HERZ - Regulačný prietokomer pre mosadzné rozdeľovače 8532

Návod na výmenu

Objednávkové číslo
3 F900 23

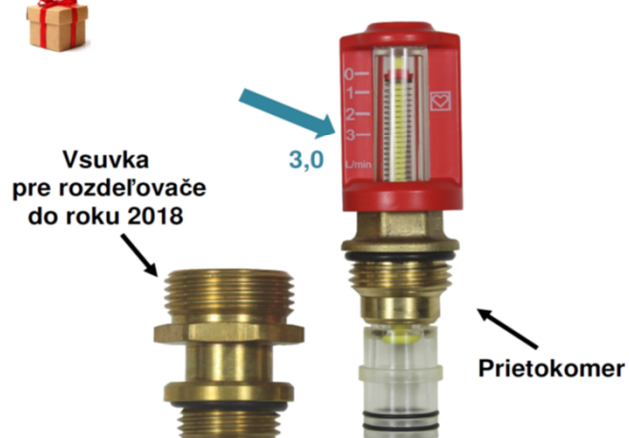
Od 1. štvrťroku 2018 sa mosadzné rozdeľovače dodávajú
s novým vyhotovením prietokomeru

Staré vyhotovenie prietokomeru
s rozsahom do 2,5 l/min

Nové vyhotovenie prietokomeru
s rozsahom do 3,0 l/min

Ak máme **mosadzný** rozdeľovač s prietokomerom do **3,0 l/min**,
 máme **nové** vyhotovenie prietokomeru
 a **vymeníme** len **prietokomer**, vsuvku nemeníme

Ak máme **mosadzný** rozdeľovač s prietokomerom do **2,4 l/min**,
 máme **staré** vyhotovenie prietokomeru
 a **vymeníme prietokomer, aj vsuvku**.
